Saksframlegg

Saksnr:	Utval:	Dato
059/17	Plan- og miljøutvalet	Klikk her for å skrive inn tekst.

Søknad om dispensasjon frå områdeplan for Knarvik for oppføring av Helsehuset - gbnr 188/323 og 188/395 Gjervik ytre

Fasade mot aust, Kvassnesstemma

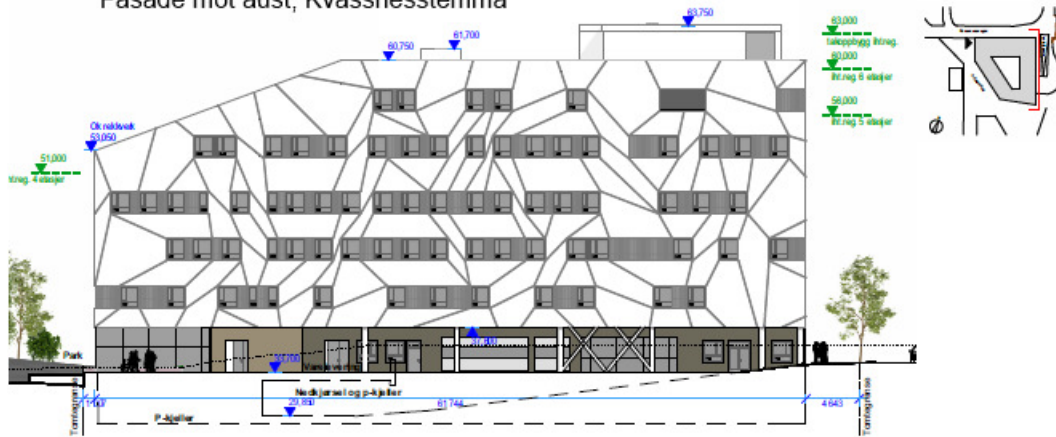
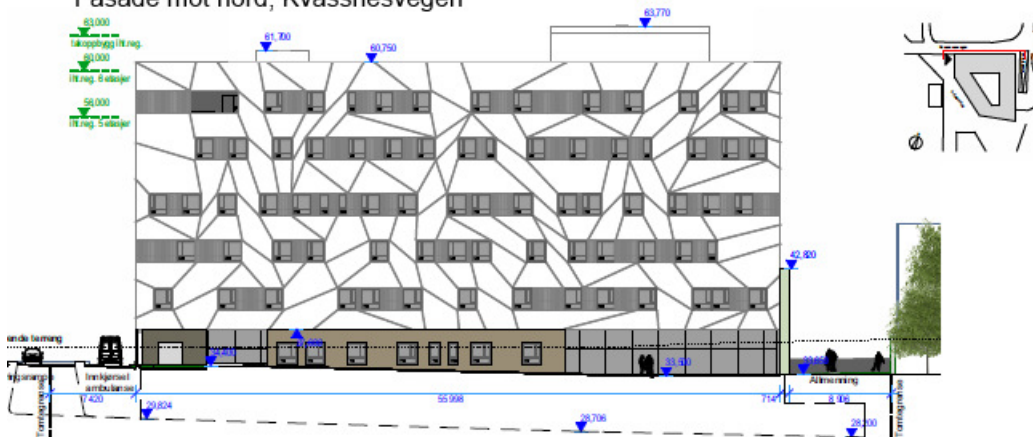
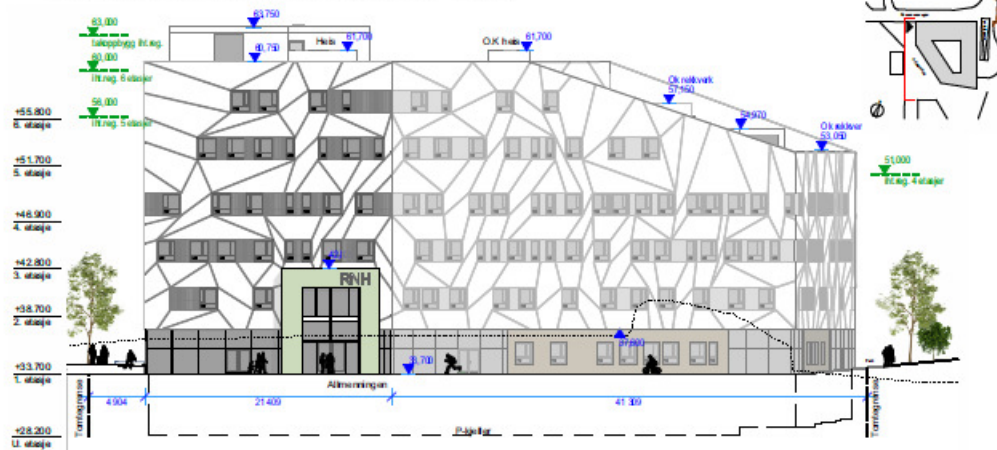
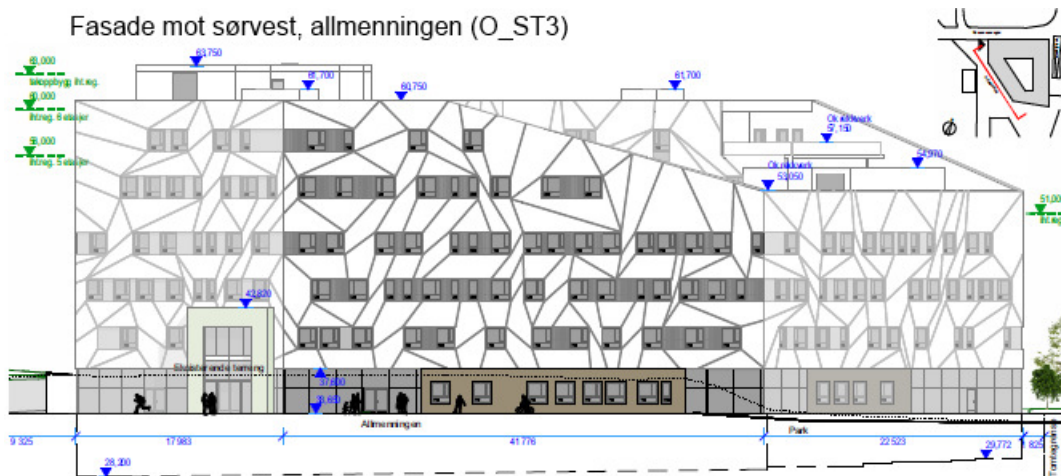
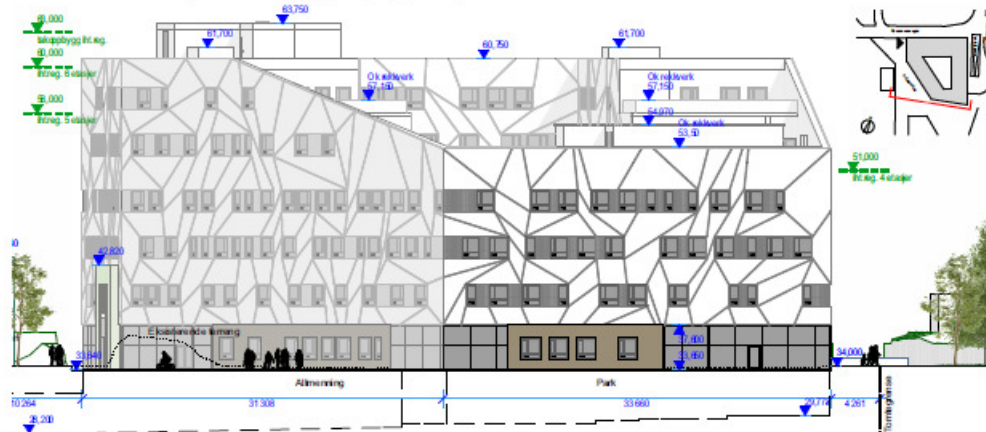
Det planlagde Helsehuset har følgjande overskridingar i høve høgder sett i tabell i § 1.4 høgde for 5. etasje er auka frå kote +56 til kote +57, høgde for 4. etasje er auka frå kote + 51 til kote +53, medan høgde for 6.etasje er auka frå kote +60 til kote + 60,75. Som følgje av overskriding av høgda i 6 etasje, vert og takoppbygg høgare med topp gesims på kote + 63,75.

Ein viktig kvalitet i planen er at ein nøye har vurdert høgder på bygningar opp mot kvarandre, og sett maks kotehøgder. Det er sjølve høgda på bygg som vil gje konsekvensar for omkringliggande bygningar og uteareal.

Helsehuset vil, i tråd med områdeplanen, ha ein fasadehøgde på 26 meter sett frå gatenivå i bygata, ei auke på 0,75 meter kan argumenterast med å vere ei lita overskriding. Bygget samla sett er stort og ei slik auke vil få innverknad på omgjevnadane.

Desse krava har lagt i områdeplanen frå prosjektet med Helsehuset vart starta, og har såleis vore kjent i heile prosjekteringsarbeidet. Den grunngevinga som er lagt til grunn, skiller seg ikkje frå forhold som eventuelle andre utbyggarar vil kunne legg til grunn, og vil kunne skape uheldig presedens.

Når det gjeld overskriding av høgder fastsett i planen har ein ikkje i tilstrekkeleg grad synleggjort at det å auke høgde på bygget ikkje vil verte til hinder for omkringliggjande område.

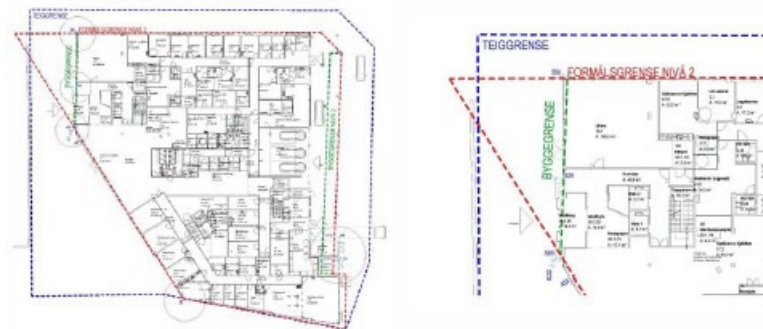
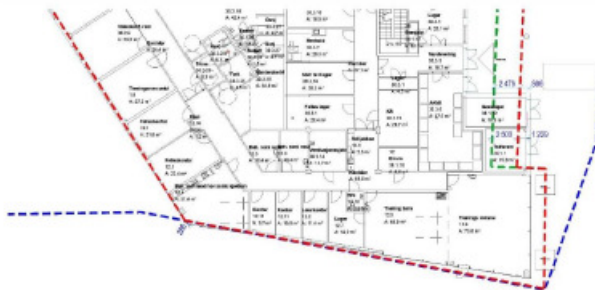
Omsøkte bygg har mindre overskridelser (ca 30-60cm) over formålsgrensen/byggegrensen i gjeldende reguleringsplan. Overskridelsene innebærer at tiltaket kommer inn på arealformål o_SF8, o_ST3 og o_SKV16.

Tiltaket har følgende overskridelser:

Punkter som ligger utenfor formåls/ byggegrensen er markert med sirkler i kart over til venstre. I tillegg til de tre søylepunktene langs allmenningen, er den nordlige enden av hovedinngangen trukket ut ca. 80 cm fra vegglivet, og går derfor utenfor innregulert byggegrense markert med grønt.

Områdeplanen har regler knytt til plassering av bygningsmasse innanfor planområde O_BOP1. Omsyna som skal ivaretaast gjennom dette er blant anna å sikre areal for gjennomføring av «Bygata» (Kvassnesvegen) og allmenningen som O_ST3 er ein del av. Det er søkt om dispensasjon frå formålsgrænse på vertikalnivå 1 parkeringsanlegg under ferdig planert terreng. Det er vidare søkt om dispensasjon frå byggegrense og formålsgrænse på plankart vertikal nivå 2 og 3.

Bygningskroppen bryt føremålsgrænse mot Kvassnesvegen «Bygata».

Bygningskroppen bryt føremålsgrænse mot O_SKV16.

Bygningskroppen bryt føremålsgrænse i høve plassering av nedkøyringsrampe.

Omsøkt dispensasjon frå formålsgrense på vertikalnivå 1 vil ikkje, slik administrasjonen vurderer det, hindre utbygging av planområdet i tråd med vedteken områdeplan for Knarvik sentrum.

Ein finn at dei overskridingane som er omsøkt ikkje i vesentleg grad sett planen tilside, og vil ikkje vere til hinder for gjennomføring/etablering av O_ST3. Dei omsøkte overskridingane er ein integrert del av prosjekteringa av nederste del av O_ST3 (allmenningen).

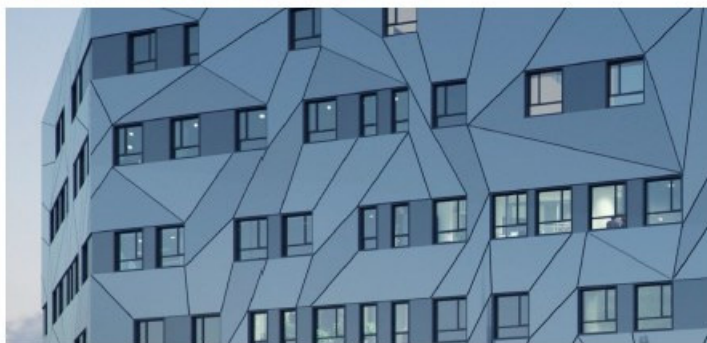
Maks fasadelengde er satt til 50 meter. Tiltaket har en fasadelengde på 55,8M mot Kvassnesveien i nord og 61,7M mot nedkøyringsrampen i øst, og krever derfor dispensasjon fra reguleringsplanen pkt. 1.3.1 jfr. 1.4.

Hensynene regulert fasadelengde skal ivareta er primært å ivareta visuelle kvaliteter og sikre at bebyggelsen ikke får monotone, lange fasader uten oppbrudd.

I planen har dette med maksimal fasadelengde vore ein viktig kvalitet for å hinde lange fasadar utan oppbrudd. Etter administrasjonen si vurdering vil dette omsynet i større grad gjera seg gjeldande der ein har butikkar eller annan verksemd på gateplan, nettopp for å skapa liv i fasaden langs gateromma.

I vurderinga av fordelar og ulemper legg administrasjonen særleg lagt vekt på funksjonane som Helsehuset skal ivareta i samfunnet, og at bygget ut frå eit samfunnsperspektiv har funksjonell planløsning utan avbrudd. Etter ei samla og konkret vurdering finn administrasjonen at vilkåra for å gje dispensasjon frå fastsette fasadelengde i føresgna § 1.4 for O_BOP1 er tilstade.
